Verslag klankbordgroep

Planstudie N264 Odiliapeel – Haps km 31.500 – 43.000
Tweede klankbordgroepbijeenkomst deelgebied 2 en 3a

23 april 2020

Turbo rotonde?

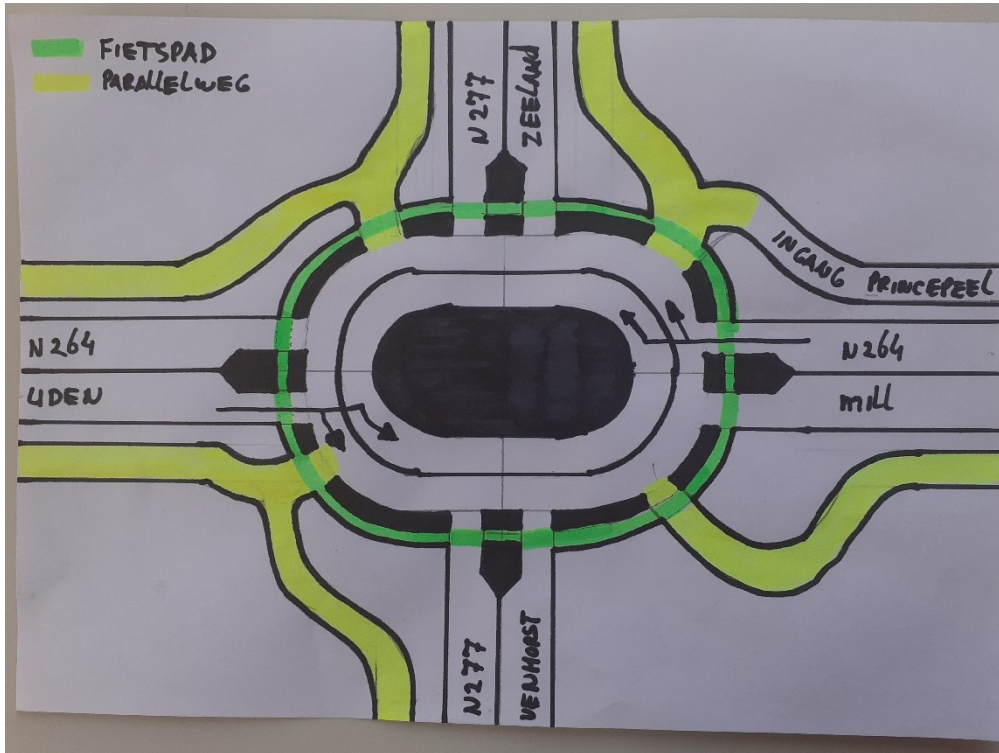
1. Het minpunt ten aanzien van de fietsoversteek op de westelijke arm N264 ,die vrij dicht op de rotonde ligt, is een zorgpunt van de aanwezigen. Er zijn 2 oplossingsrichtingen aangereikt: realiseren van een ongelijkvloerse kruising voor fietsers of de oversteek meer opschuiven richting Odiliapeel.
2. Vraag: Waarom is het niet mogelijk om op de oostelijke arm van de rotonde (Volkelseweg) een fietsoversteek aan te brengen?
Antwoord: vanwege het dwangpunt Defensiekanaal is het niet mogelijk een brede middengeleider toe te passen. Fietsers kunnen dan in 2 fasen oversteken. Dat is bij deze rotonde wel een vereiste.

Dwangpunt Volkelseweg

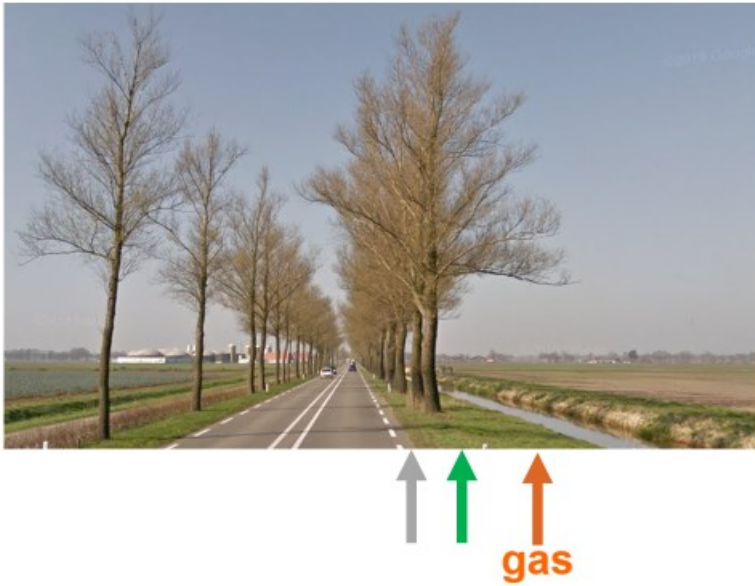
1. De aanwezigen vinden het spijtig als de bomenrij weg moet.
2. Vraag: staan de bomen hier dichters op de weg dan bij de N324, want daar is wel een geleiderail toegepast?

Antwoord: De voorkeursbreedte voor een vrije berm is 6 meter met een minimale vrije ruimte van 4,5 meter. Bij minder dan 4,5 meter (en meer dan 2,5 meter) kan een geleiderail toegepast worden, zodat de bomen kunnen blijven gehandhaafd. De bomenrij moet op minimaal 2,5 meter afstand staan vanaf de binnenkant van de kantstreep, om een geleiderail te kunnen inpassen. Als deze afstand kleiner is, dan kunnen de bomen niet gehandhaafd blijven. Dat is het geval voor deze bomen.
